①～⑳番までが測定箇所となります

レントゲン室

1 階フロア 平面図

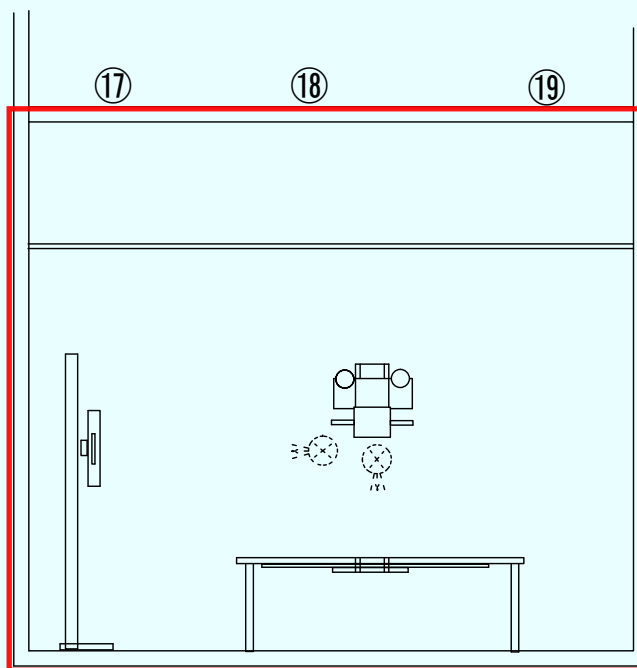
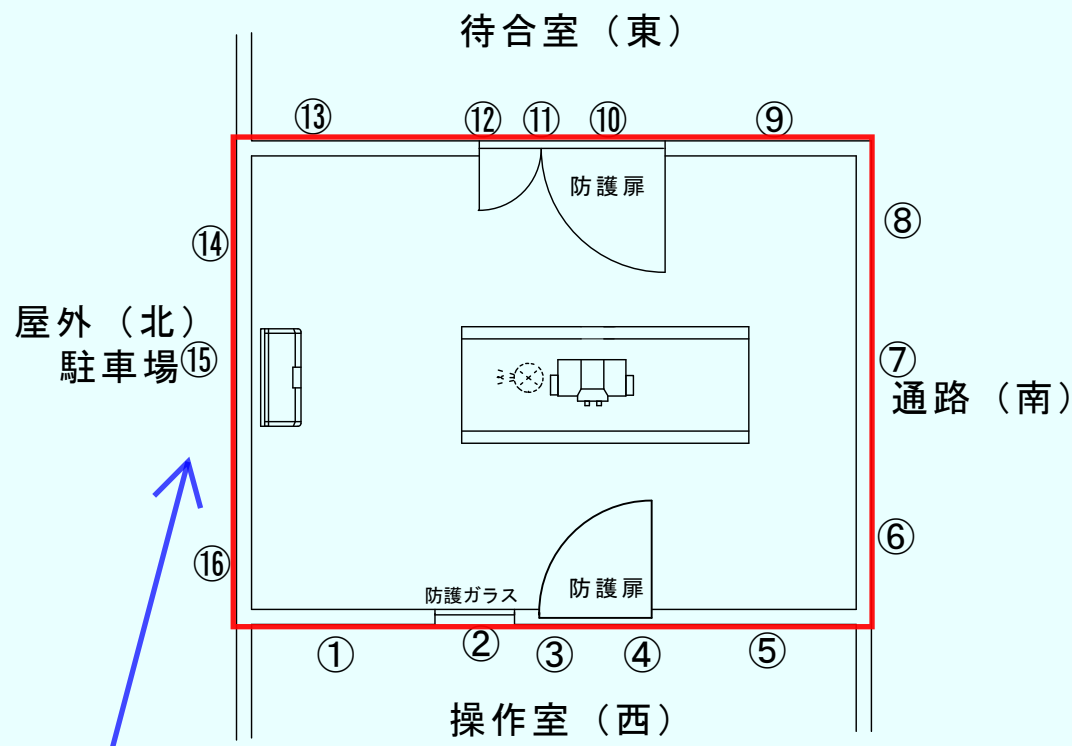
⑲ 地中である為、測定省略は認められる

◆屋外の駐車場は容易に立入れる為、実測が必要で遮蔽計算は認められない。サーベイメータ、バッジともに2ヶ所以上の実測が必要。

◆上図面の番号のとおり、壁一面（各方角）あたり複数箇所の測定が必須であり、素材の異なる位置は全て測定する事が、患者様、従事者様の安全を守ります。サーベイメータ、バッジともに2ヶ所以上の実測が必要。
